Modulo per la presentazione delle osservazioni per i piani/programmi/progetti sottoposti a procedimenti di valutazione ambientale di competenza statale

ID: Codice procedura (ID_VIP/ID_MATTM): 12691

“Progetto di un impianto eolico denominato “Pitigliano” ubicato nei comuni di Pitigliano (GR) e Sorano (GR) costituito da 20 (venti) aerogeneratori di potenza nominale 7,0 MW per un totale di 140,0 MW con relative opere connesse ed infrastrutture indispensabili”

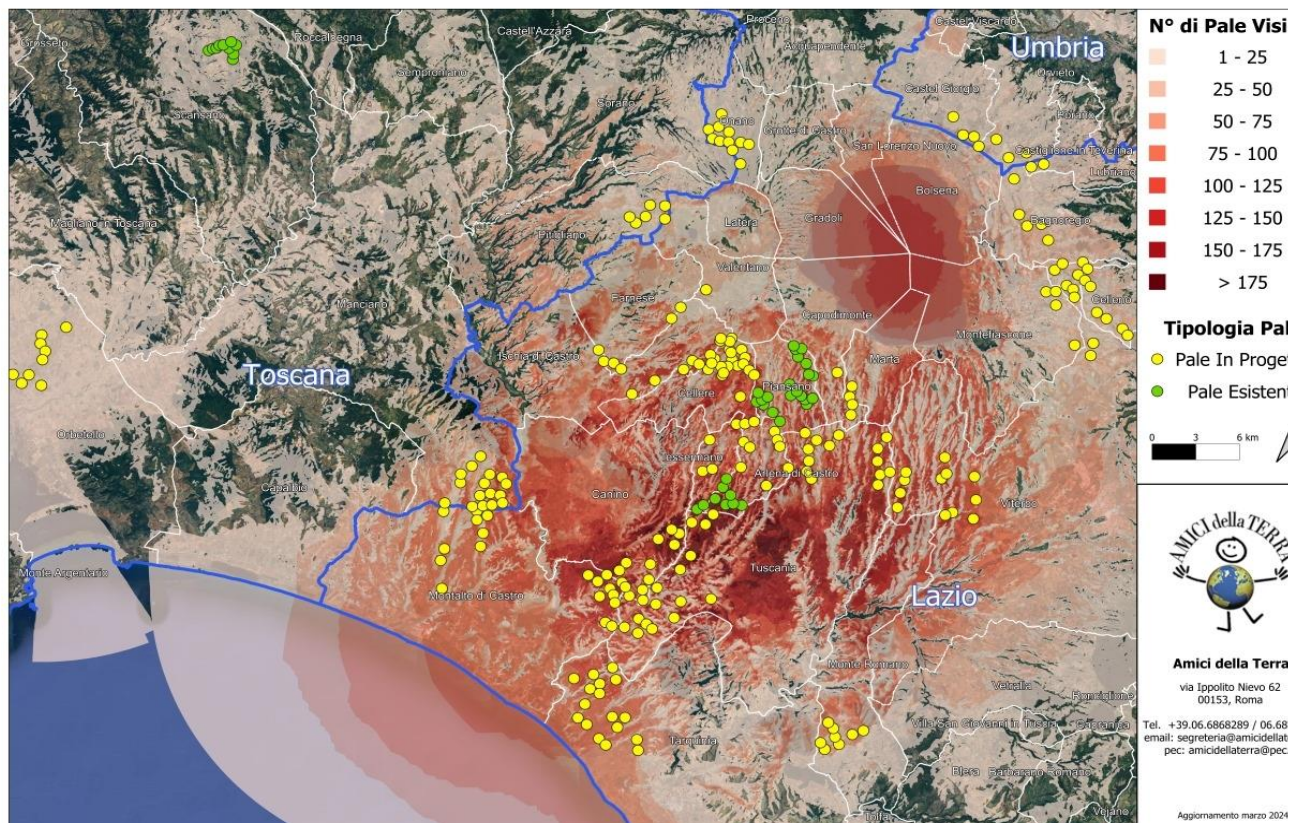
Beni Culturali “*Ambito paesaggistico, geologico e geomorfologico dell’orlo della caldera di Latera ...*” Non vengono nemmeno citati gli impianti eolici in progetto al MASE, il “Rempillo” (6 aerogeneratori) e un altro in verifica amministrativa di 14 aerogeneratori e 72, 6 MW. Ad oggi nei territori di Pitigliano, Sorano e in quello limitrofo potenzialmente potrebbero essere insediati 40 aerogeneratori alti 200 metri e larghi 170. Ma la proponente non cita neanche altri impianti che creerebbero il cumulo e quindi maggiore impatto. Infatti, sul territorio della “Città del Tufo” (Sorano e Pitigliano) impatterebbero anche l’impianto eolico “Montarzo” di Onano con 13 aerogeneratori con le dimensioni ricordate, l’altro eolico industriale nel territorio di Valentano con sette aerogeneratori (stesse dimensioni), gli impianti di Farnese con un minieolico di 3 Torri alte 60 metri già installate in località Poggio del Crognolo e l’impianto eolico industriale “Vallerosa” (7 aerogeneratori alti 200 metri e larghi 158 metri) in procedura VIA presso la Regione Lazio. Inoltre, altri impianti del minieolico già presenti a Valentano, Cellere e Piansano e due progetti eolici industriali con le stesse dimensioni (200 m x 170 m) nel Comune di Ischia di Castro. La valutazione del cumulo non prende neanche in considerazione gli impianti industriali di fotovoltaico e agrivoltaico in progetto a Farnese, Valentano, Ischia di Castro, Cellere. L’impianto geotermico in procedura Via al MASE, progettato nella Caldera di Latera. Quindi è stata effettuata una valutazione del potenziale impatto cumulativo non veritiera a dispetto di quanto affermato dalla proponente che sostiene di aver preso in considerazione uno spazio di 10 km intorno al suo impianto per gli impatti che si creerebbero.

Immagine 3. Cumulo di una parte di impianti eolici, fotovoltaici e geotermici industriali in progettazione ed esistenti intorno all’eolico industriale “Pitigliano”.

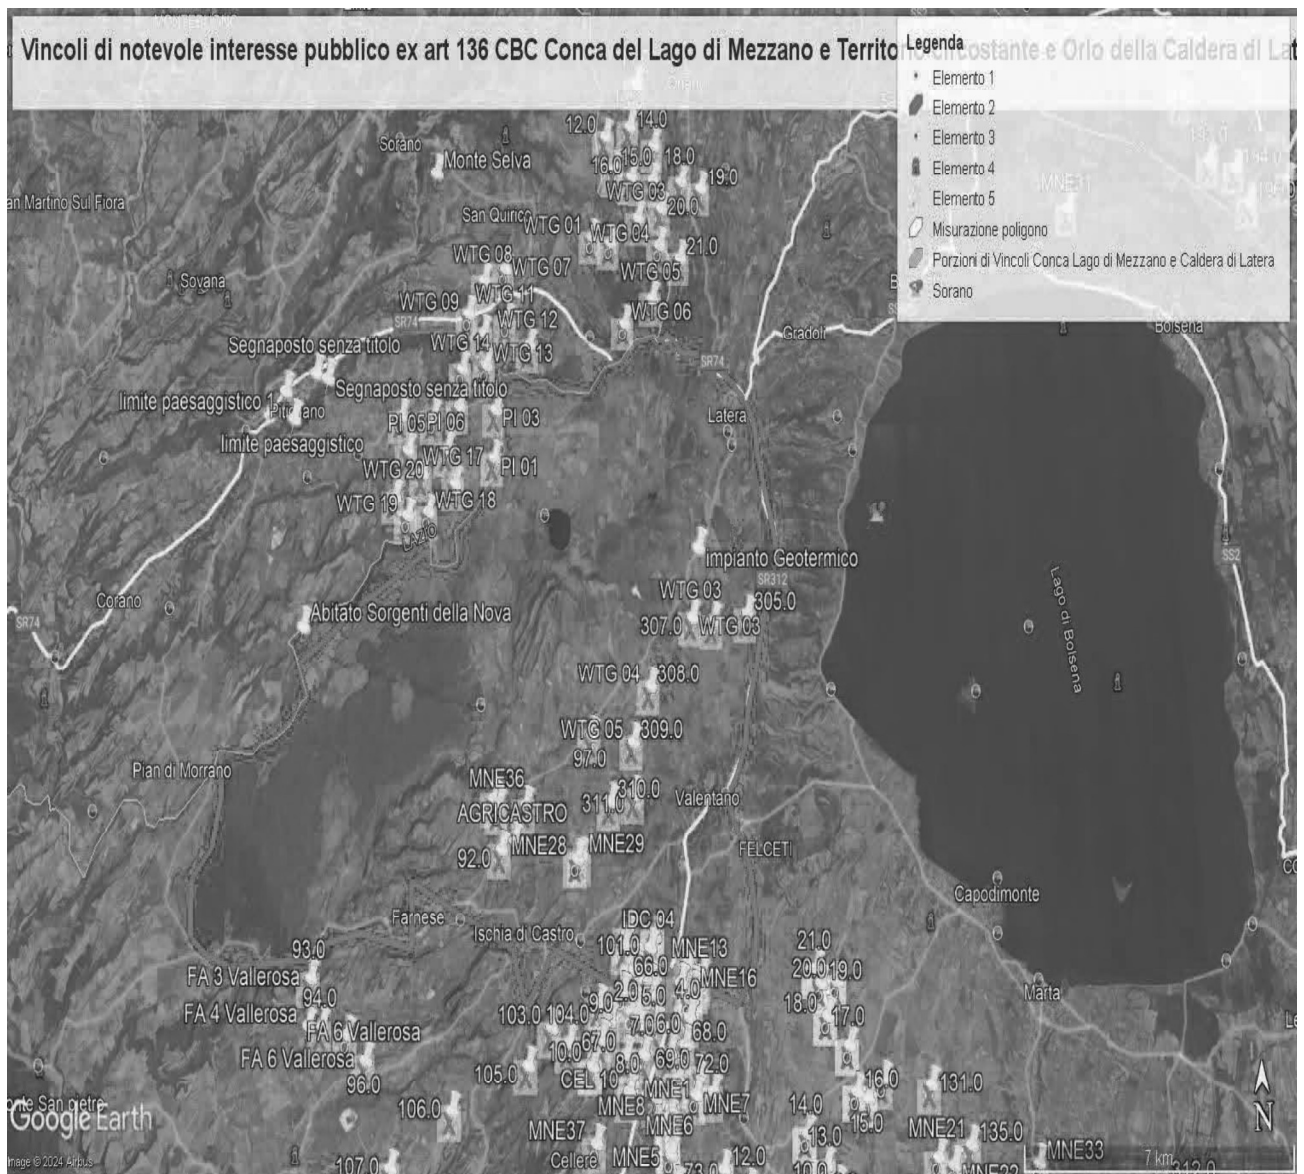
Al contrario si evidenzia che l'impianto eolico industriale citato non solo ricadrebbe con tutti e 20 gli aerogeneratori all'interno delle fasce di rispetto di 3 km di due vincoli paesaggistici di notevole interesse pubblico esistenti nella Regione Lazio e con una parte di essi nel vincolo paesaggistico del Centro abitato di Sorano (GR) quindi in aree non idonee all'installazione di impianti di energia rinnovabile. Addirittura, alcuni aerogeneratori sarebbero ubicati a poche centinaia di metri dai perimetri dei due vincoli paesaggistici laziali ex art 136 del CBC.

Come è illustrato nell'immagine si ribadisce che l'impianto industriale "Pitigliano" ricade completamente all'interno delle fasce di rispetto dei due vincoli di notevole

IMMAGINE n. 3 Impianto eolico industriale "Pitigliano" e distanze aerogeneratori dai Vincolo "Orlo della Caldera di Latera.

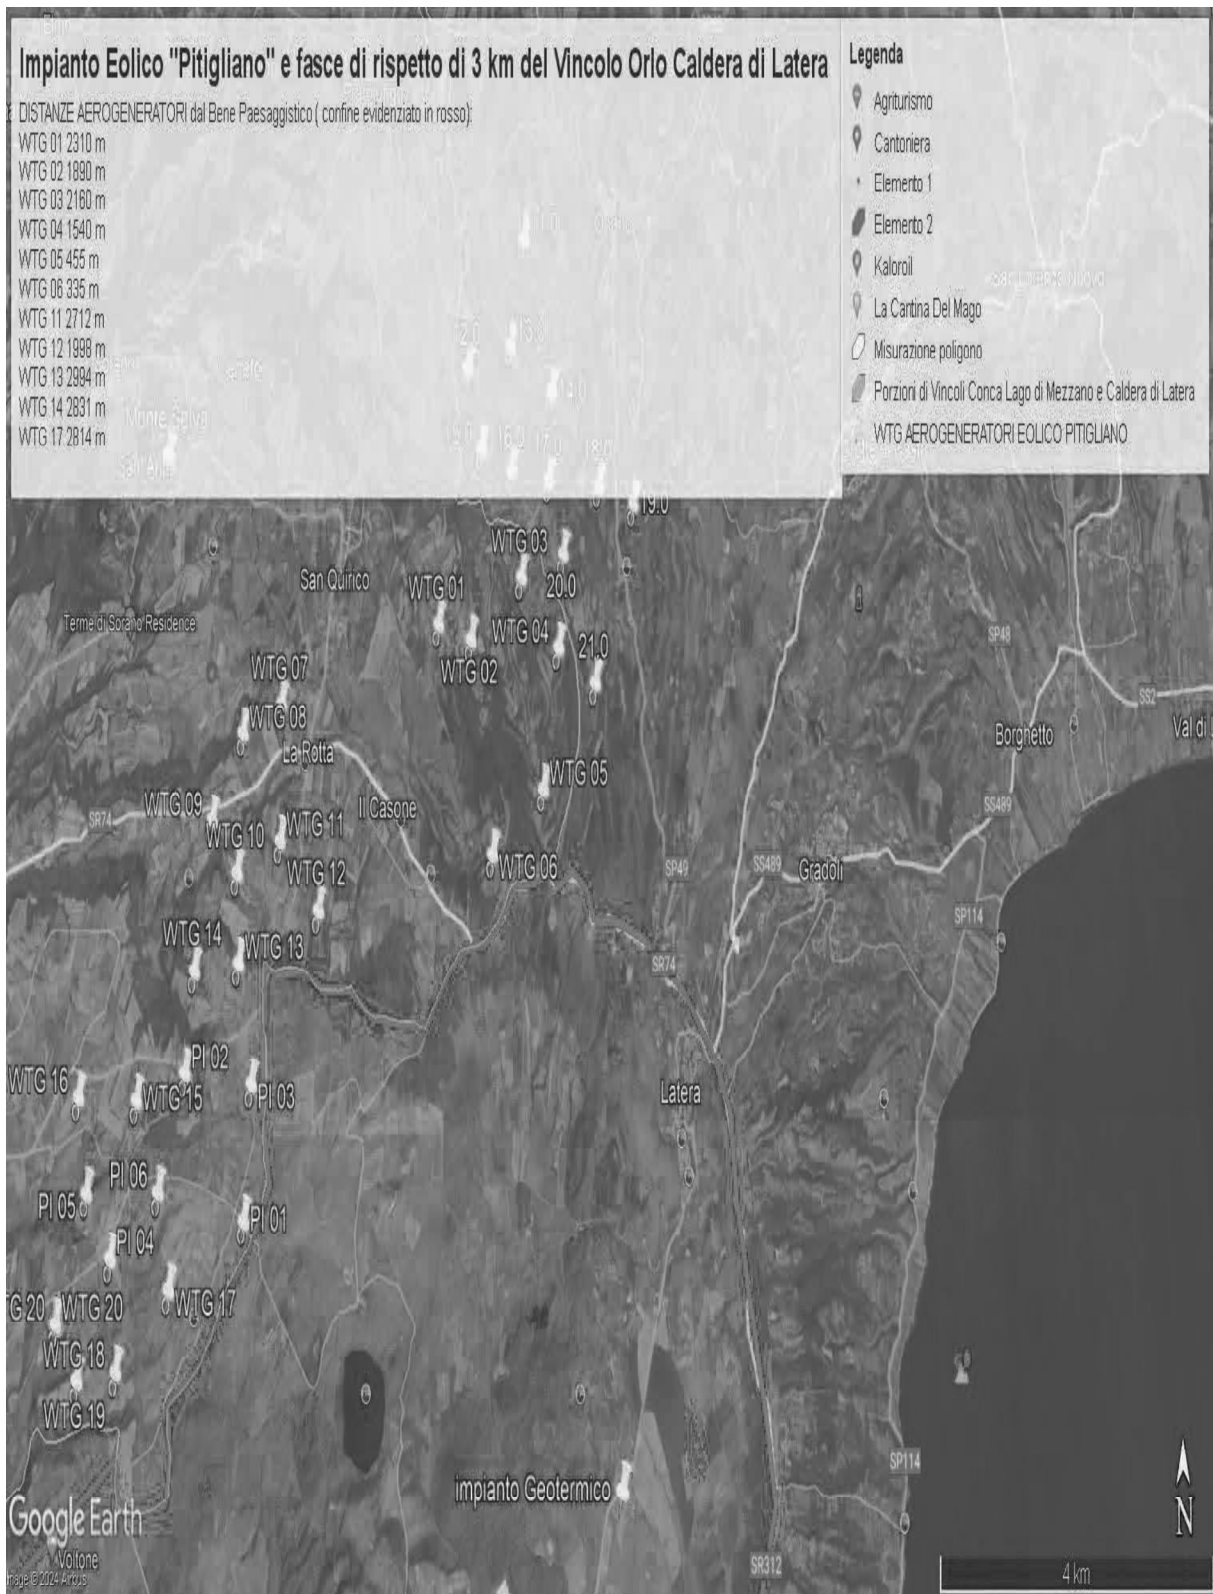
Concludendo, si evidenzia ancora che la proponente non effettuando la procedura prevista dalla Parte III delle Linee Guida nazionali ha ignorato un vincolo paesaggistico di notevole interesse pubblico istituito con un provvedimento del Segretariato regionale del Ministero della Cultura per il Lazio che ha emanato il Decreto di dichiarazione di notevole interesse pubblico n. 22 del 15.02.2024 ai sensi e per gli effetti dell'art. 136, co. 1, lett. c) e d) del decreto legislativo 22 gennaio 2004, n. 42, "Ambito paesaggistico, geologico e geomorfologico dell'orlo della caldera di

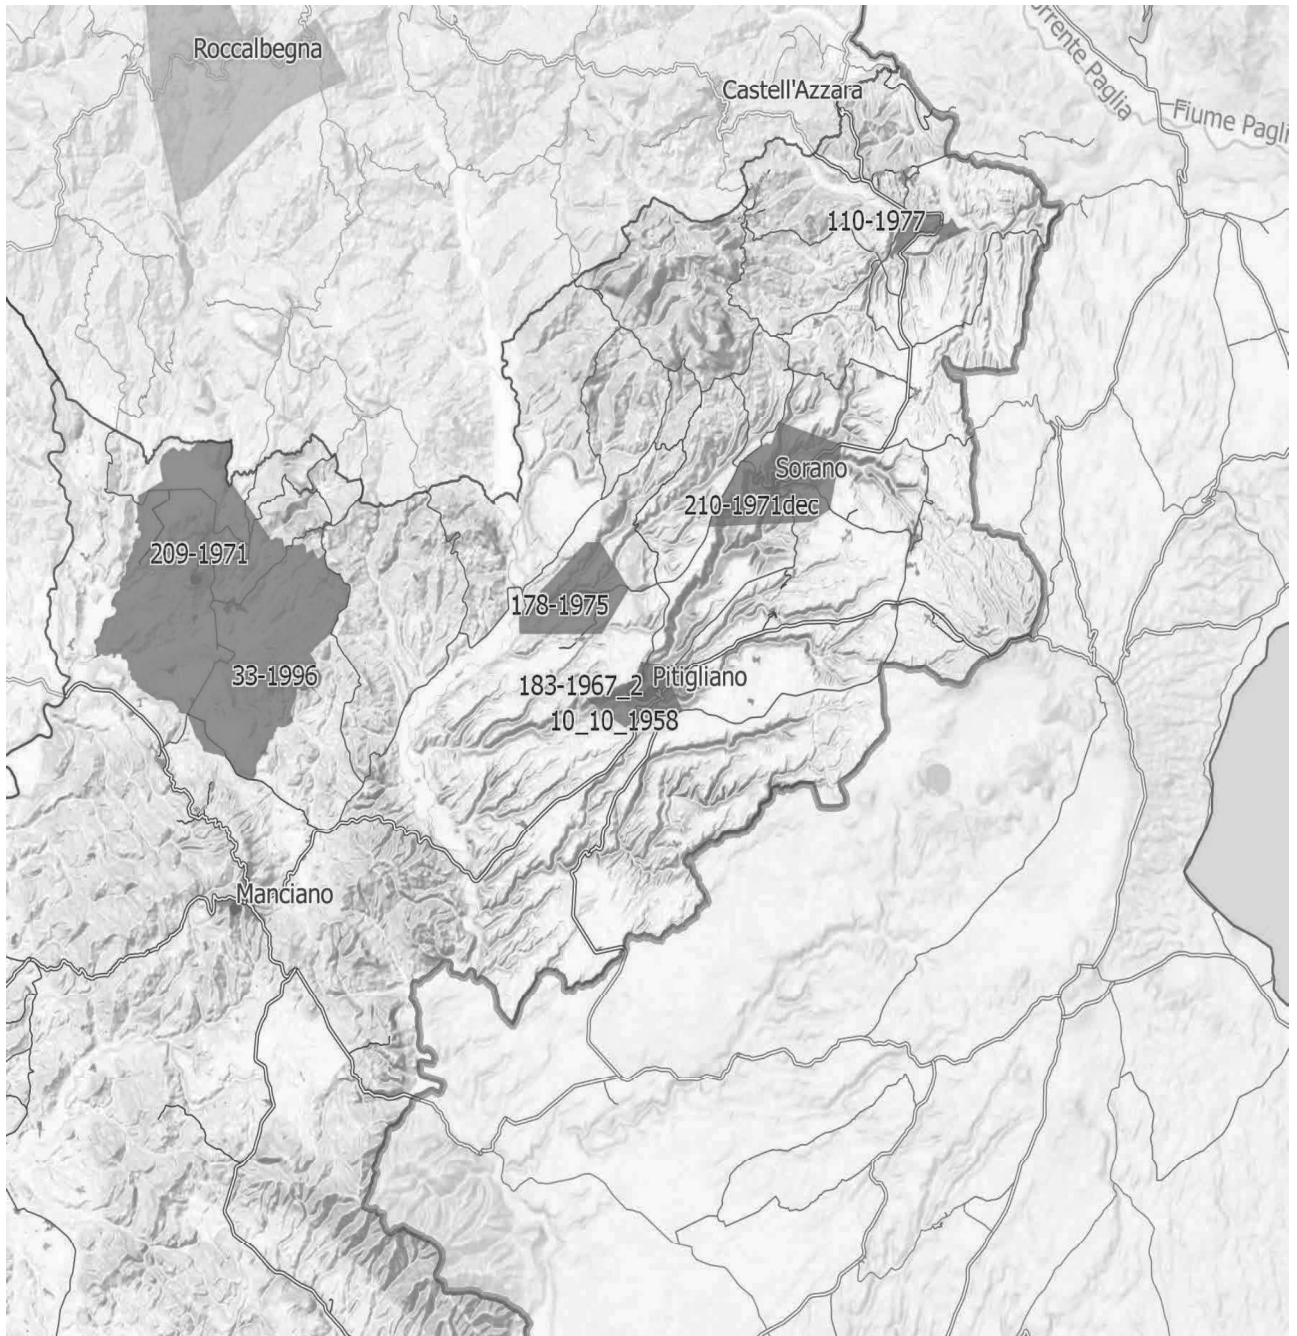
Inoltre, come sostiene la Proponente parte dell'impianto si verrebbe a trovare a 3,5 km dal centro abitato di Sorano. Infatti, tre degli aerogeneratori WTG 08, 09, 10 sono addirittura all'interno delle fasce di rispetto dei 3 km del suo vincolo paesaggistico di notevole interesse pubblico ex art 136 del CBC. Si evidenzia che così si crea
